## OATA n.º 1

Pedido de TUPEM PT2019ITPM001773902 – Armação do Barril

Planta geral da estrutura  
Rectangulares Datum73

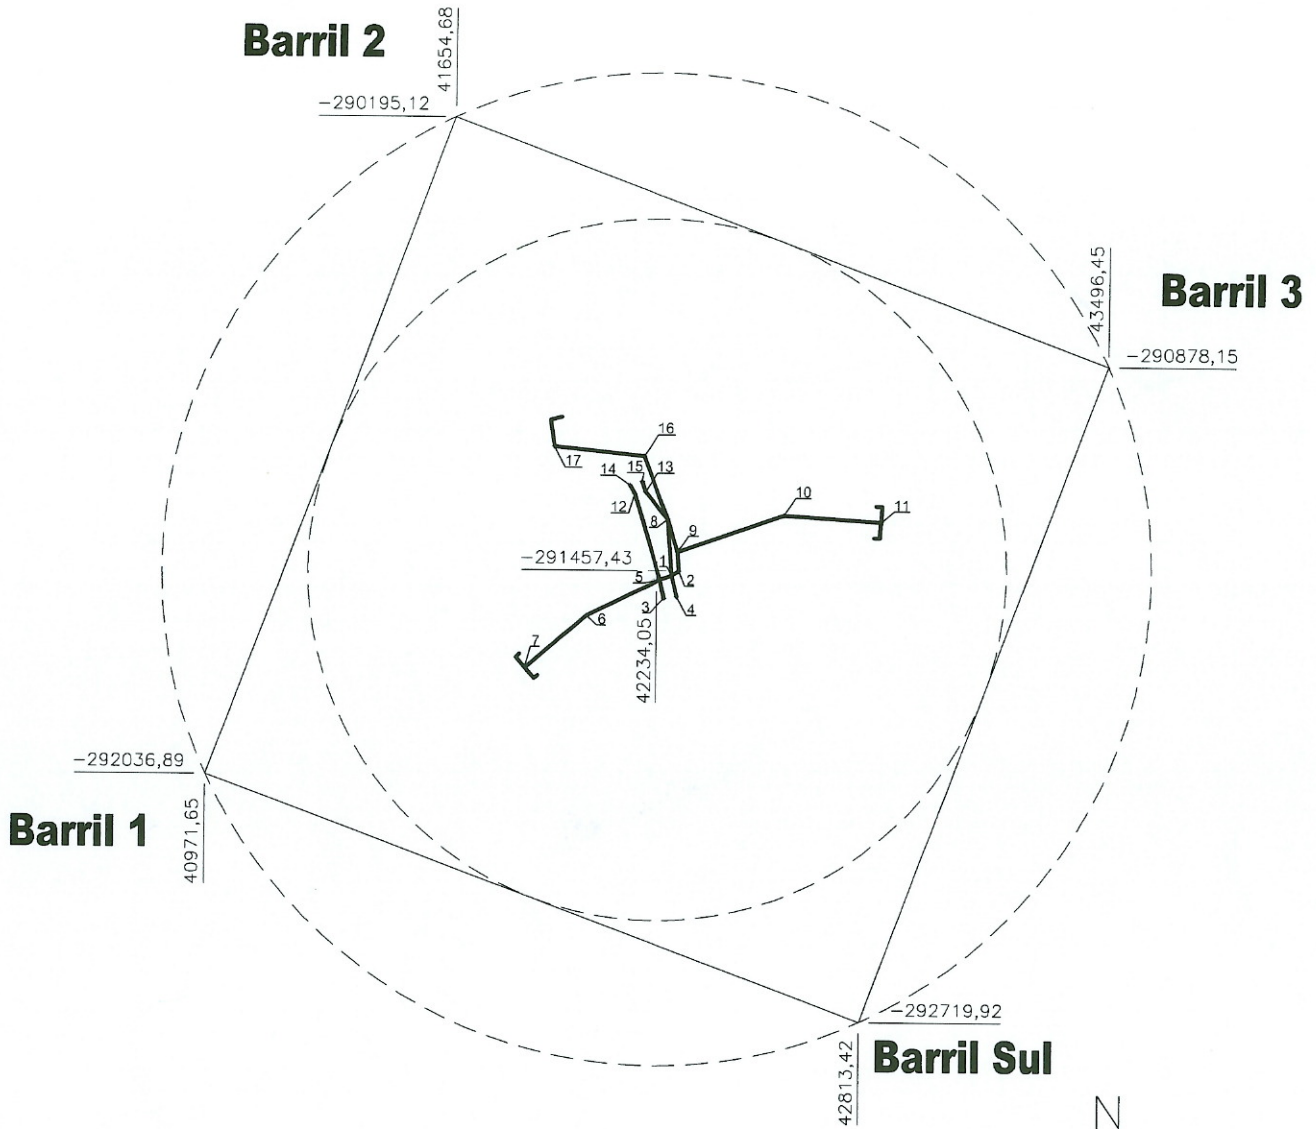
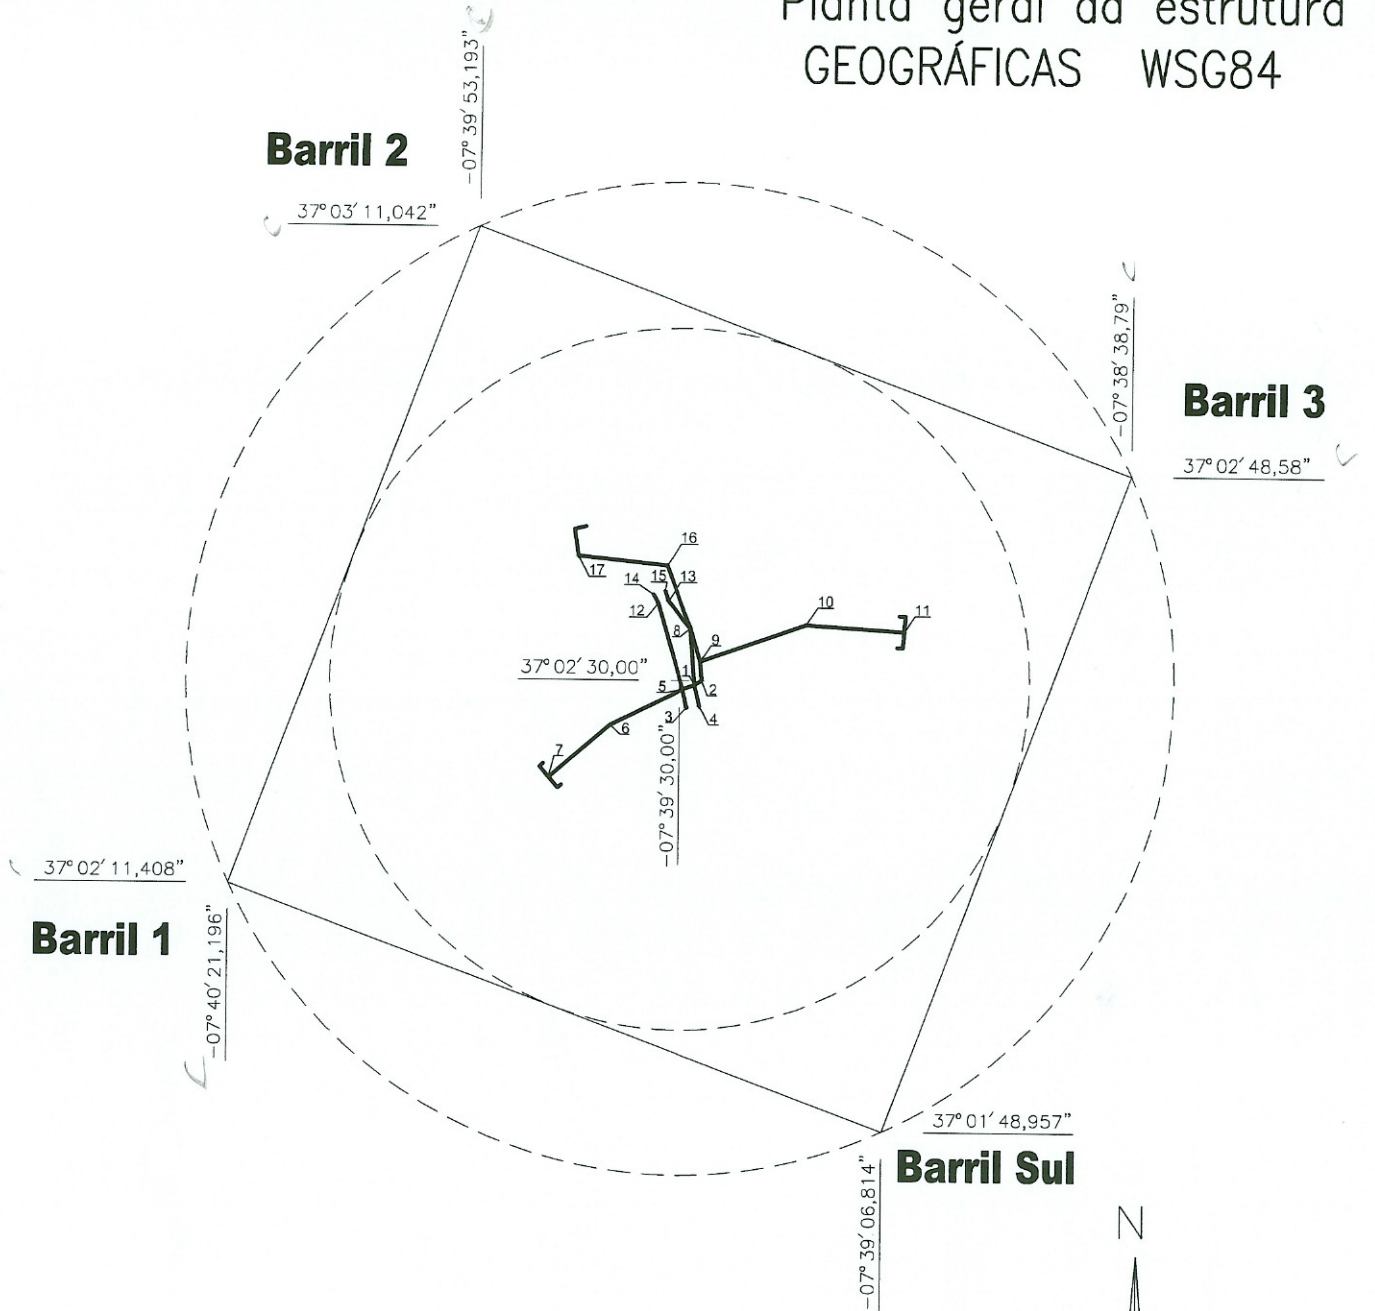
2) Em 17 de dezembro de 2019 foi submetido aperfeiçoamento do pedido relativamente ao qual importa clarificar a posição das marcas referenciadas no projeto de assinalamento marítimo e quais as que devem ser efectivamente consideradas (no projeto são referidas quatro marcas na página 9 as quais não correspondem aos limites das coordenadas da área constante no anexo "CPA Barril - Planta geral da estrutura".

a) Nas "Coordenadas do TUPEM" considerar apenas o ponto central da área de implantação máxima (raio de meia milha náutica) estabelecida com base na Portaria n.º 447/2009, de 28 de abril, que define a área em que poderão ser instaladas as estruturas da armação;

b) As coordenadas geográficas dos quatro vértices que delimitam a área de protecção devem estar em conformidade com o PSOEM e constituírem as marcas do projeto de assinalamento marítimo (tal como já constam, também, do anexo ao projeto de assinalamento marítimo e da última licença emitida pela DGRM).

Pelo requerente foi aceite a rectificação das coordenadas constantes no pedido na plataforma Bmar, em concordância com o referido no ponto 3.
